# **Projet éolien des Monts de Chalus**

**Commune de Saint-Mathieu**

## **Enquête publique - Mémoire en réponse**

**26 février 2021**

Carte 124 : Vue aérienne du lieu-dit le Semelier

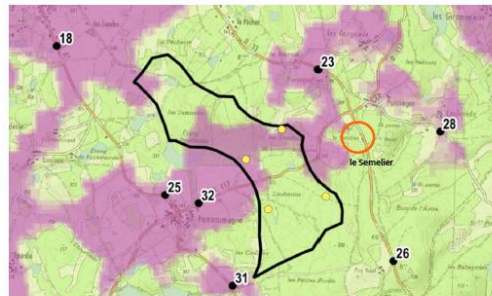
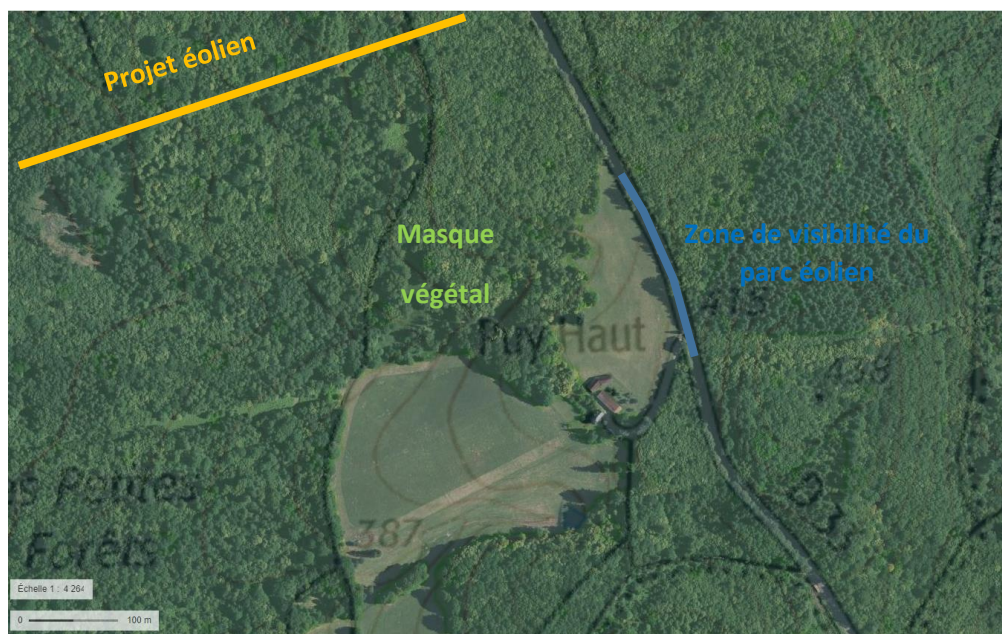
### 4.2.3 Le hameau du Semelier

**Au même titre que les hameaux précédents, le hameau du Semelier est certes situé à moins de 600 m de l'éolienne E4, mais il est totalement entouré de boisement rendant toute vue des éoliennes impossibles. La carte de ZIV ci-dessus le confirme bien.**

#### **4.2.6 Les Souchons, un lieu d'habitation à prendre en considération pour la règle des « 500 m » ?**

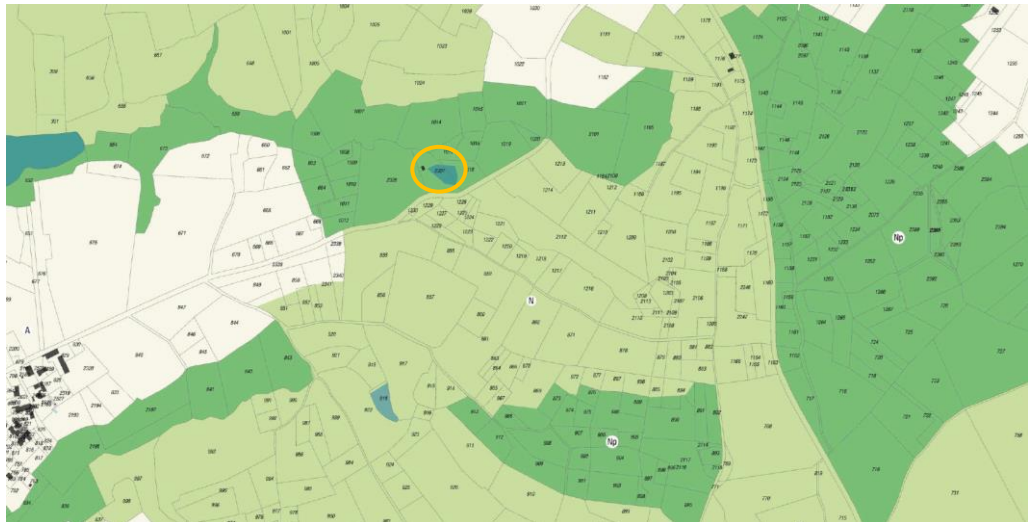
Deux contributions de l'enquête publique ont indiqué la présence d'un bâtiment sur les parcelles cadastrées section D 1018 et 2327, localisées au milieu du site du projet éolien. Selon eux, la présence d'une habitation est de nature à remettre en cause la faisabilité du projet éolien car étant en opposition avec la règle des 500 m (cf. partie précédente).

Du point de vue de l'urbanisme, les parcelles citées précédemment (cf rond orange sur la cartographie suivante) se trouvent en zone Np, pour Naturelle Protégée, du Plan Local d'Urbanisme (PLU) en vigueur.
